VERBALE DI DELIBERAZIONE
DEL CONSIGLIO DIRETTIVO DEL PARCO AGRICOLO SUD MILANO

Rep. n. 6/2024

OGGETTO: Parere di conformità al Piano Territoriale di Coordinamento (P.T.C.) del Parco Agricolo Sud Milano e Dichiarazione di Compatibilità Ambientale (D.C.A.), ai sensi dell'Art. 14 delle n.t.a. del P.T.C., in relazione al progetto per la realizzazione di un'oasi felina municipale, in Comune di Corbetta, in via Italo Zat (deliberazione immediatamente eseguibile).

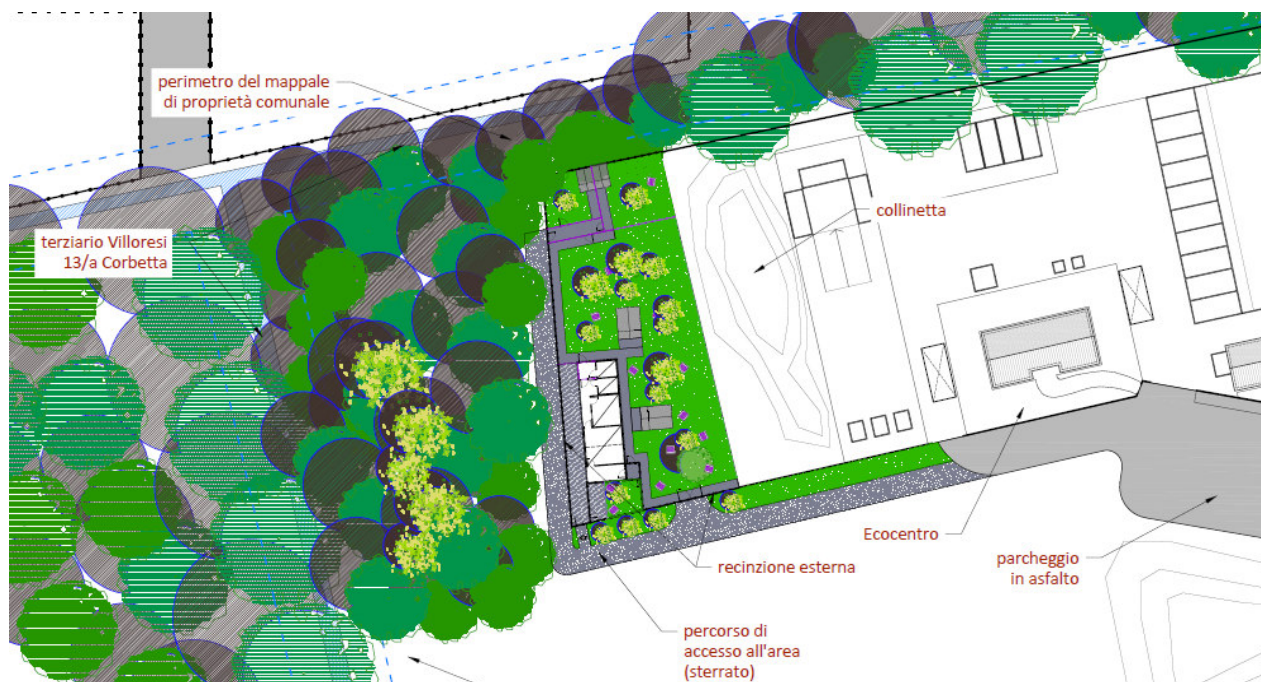
L’area di progetto è suddivisa in diversi compartimenti separati l’uno dall’altro, senza possibilità di interazione per gli animali, di cui due dedicati ai gatti fragili, affetti da malattie infettive (140 mq) con ingresso indipendente che permetterà un miglior controllo sanitario degli animali ospitati; uno per l’osservazione di nuovi arrivi da inserire (20 mq) e i restanti compartimenti per i gatti sani (610 mq), la normativa prevede, infatti, che un compartimento non possa ospitare più di 50 felini sani per una superficie di 500 mq.

L’intervento prevede la collocazione in corrispondenza del margine occidentale dell’area, su una platea in calcestruzzo, di una struttura in legno prefabbricata di dimensioni planimetriche 5,00 x 15,35 m e altezza al colmo pari a 3,27 m, a servizio e supporto del personale che gestirà la struttura e destinata a: locale ad uso ufficio per la

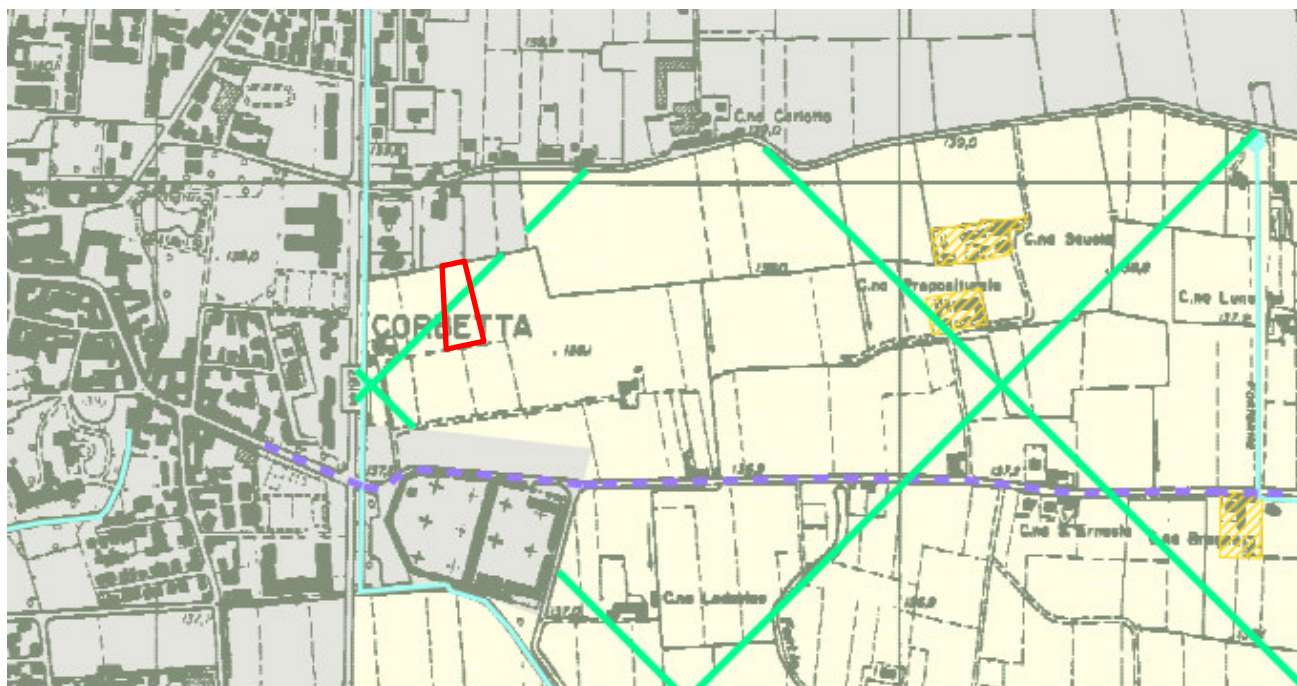
Il progetto dell'“oasi felina” di Corbetta, come detto, è interamente ricompreso nei “Territori agricoli di cintura metropolitana” (art. 25, n.t.a. P.T.C.) del Parco Agricolo Sud Milano che, per la loro collocazione, compattezza e continuità e per l'alto livello di produttività sono destinati all'esercizio ed alla conservazione delle funzioni agricolo-produttive, assunte quale settore strategico primario per la caratterizzazione e la qualificazione del Parco regionale.

Nei territori agricoli del Parco, ai sensi dell'Art. 25, comma 2, lett. d) può essere prevista la collocazione di attrezzature di interesse generale e servizi, avendone preventivamente verificata la compatibilità ambientale, di cui all'Art. 14 delle stesse norme, recante le procedure della Dichiarazione di Compatibilità Ambientale (D.C.A.), anche in considerazione del fatto che l'intervento comporta l'inserimento di strutture prefabbricate che potrebbero determinare impatti sui territori tutelati del Parco e in relazione alle quali lo Studio interdisciplinare predisposto nell'ambito della stessa D.C.A. individua misure di inserimento ambientale finalizzate a ridurre al minimo e possibilmente compensare gli effetti negativi sull'ambiente e sul paesaggio del Parco regionale, determinati dalla realizzazione delle opere.

Il progetto, presentato dalla stessa Amministrazione comunale di Corbetta, è riconosciuto di interesse pubblico e generale per le motivazioni che sottendono la proposta – finalizzata all’insediamento di una nuova struttura per l’accoglienza dei gatti randagi – ed è stato accompagnato dalla richiamata Dichiarazione di Compatibilità Ambientale (D.C.A.) che ha individuato gli impatti, diretti e indiretti, che l’intervento determina sulle diverse componenti ambientali, descrivendo le misure per ridurre al minimo gli effetti negativi determinati sui territori tutelati del Parco Agricolo Sud Milano e sull’ambiente.

La proposta di inserimento ambientale formulata – prevedendo la messa a dimora di specie arboreo-arbustive autoctone del Parco Agricolo Sud Milano in corrispondenza delle aree di pertinenza della nuova oasi felina – è ritenuta adeguata ad equilibrare gli impatti paesaggistici, seppur lievi, determinati dalla realizzazione della nuova struttura, così come previsto agli articoli 25 e 14 delle n.t.a. del P.T.C. del Parco Agricolo Sud Milano, si richiede, tuttavia di integrare il filare previsto nella fascia verde posta in corrispondenza della viabilità di accesso prevedendo la messa a dimora di specie arboree autoctone.

Gli interventi ambientali realizzati utilizzando le specie autoctone del Parco Agricolo Sud Milano, elencate all’allegato 1 della Disposizione Dirigenziale R.G. n. 1455/2010 del 09/02/2010, dovranno tenere conto della normativa regionale vigente orientata al contenimento della diffusione dei principali patogeni di origine alloctona invasiva, quali l’*Anoplophora chinensis* e la *Popillia Japonica*.

La messa a dimora delle specie arboreo-arbustive autoctone dovrà, inoltre, privilegiare l’utilizzo di un sesto di impianto naturaliforme in modo da ridurre l’artificialità del sesto geometrico contribuendo, al contempo, alla valorizzazione degli elementi e dei caratteri del paesaggio agrario. Al fine di perseguire un risultato immediato di mascheramento delle strutture si suggerisce di privilegiare l’inserimento di specie autoctone “pronto effetto”.
